Expediente: 056740544208
Radicado: RE-00350-2025
Sede: SANTUARIO
Dependencia: Grupo Recurso Hídrico
Tipo Documental: RESOLUCIONES
Fecha: 31/01/2025 Hora: 14:24:27 Folios: 7

POR MEDIO DE LA CUAL SE NIEGA UN PERMISO DE OCUPACIÓN DE CAUCE Y SE TOMAN OTRAS DETERMINACIONES

El proyecto consiste en la legalización de una tubería de cruce vial en concreto de 0.90 m, sobre la fuente Quebrada Sin Nombre.

Ilustración N° 1. Curva IDF Estación San Vicente

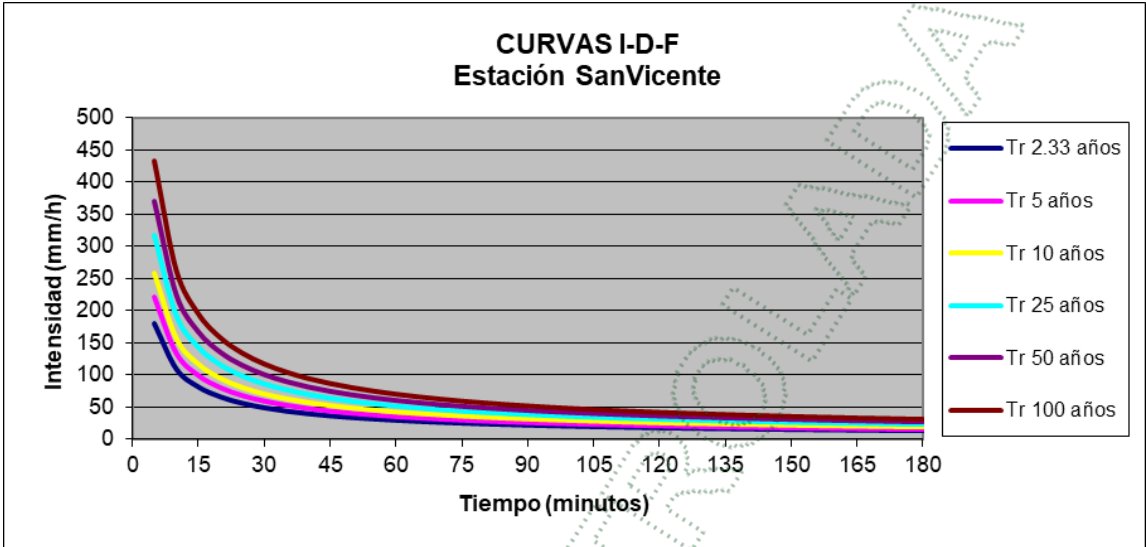
La estimación de la magnitud de la intensidad de lluvia asociada a diferentes períodos de retorno, al igual que su distribución temporal, recurriendo a las curvas Intensidad – Duración – Frecuencia (IDF) de las estaciones pluviográficas con incidencia en la cuenca de interés, tanto la cuenca de la quebrada Sin Nombre afluente de la Q. de las Ánimas se encuentran dentro del polígono de la estación San Vicente.

Para el cálculo de los caudales de diseño de la cuenca de estudio se considera el Método racional probabilístico. y a través de un proceso de convolución, de las hidrógrafas unitarias sintéticas de Williams-Hann y del Soil Conservation Service (SCS) para los diferentes periodos de retorno de la cuenca de estudio y considerando los resultados obtenidos y el área de la cuenca, se opta por la aplicación del Método Racional

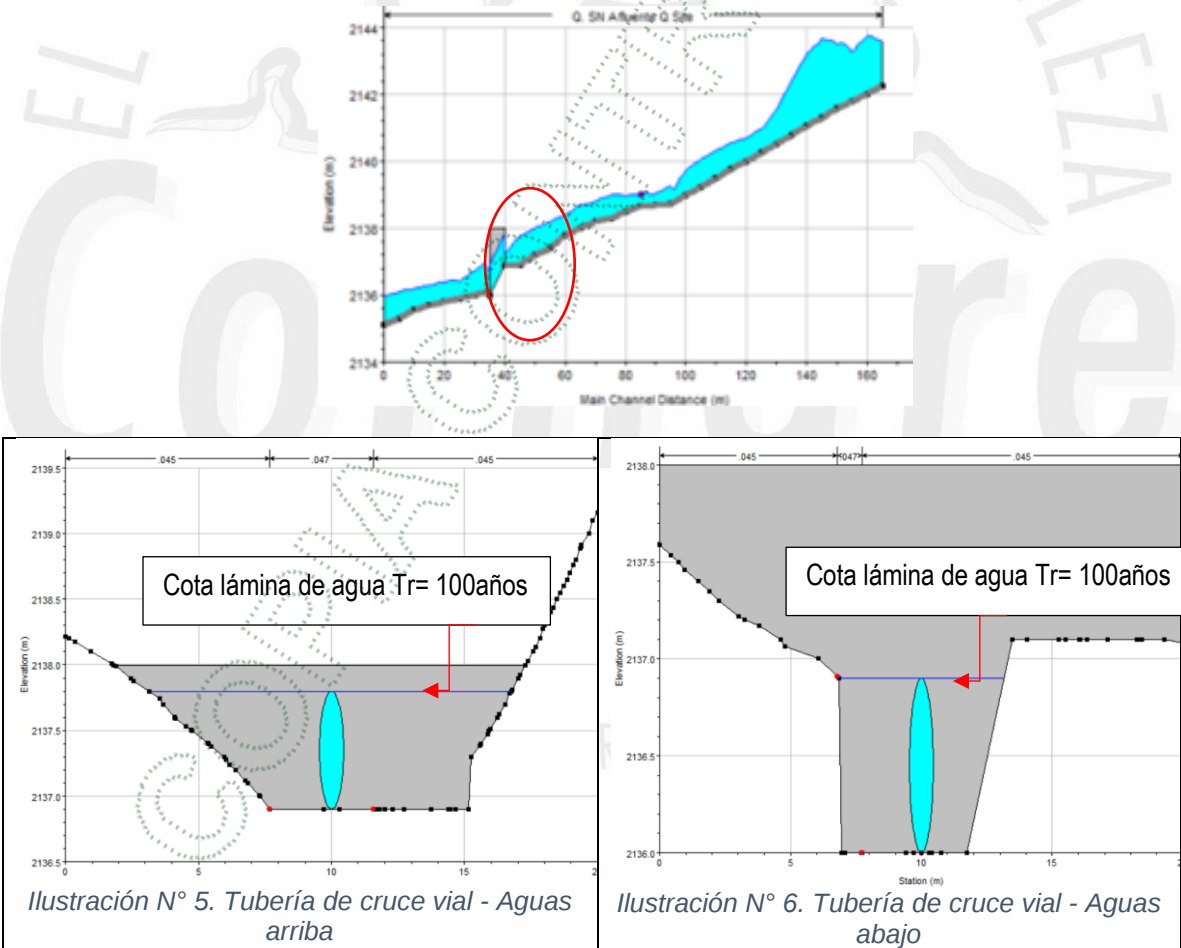
Se evidenció en campo que existen dos anegamientos pequeños y uno de mayor extensión que asemeja un lago artificial, este último se recarga de la fuente en estudio, a través del radicado CE-19260-2024 del 12 de noviembre de 2024, se presenta un análisis multitemporal en una línea de tiempo de más de 10 años, donde se evidencia que estos anegamientos han sido producto

de la propia dinámica y morfología de la fuente, y es factible que se retorne a la fuente para evitar estancamiento de la misma.
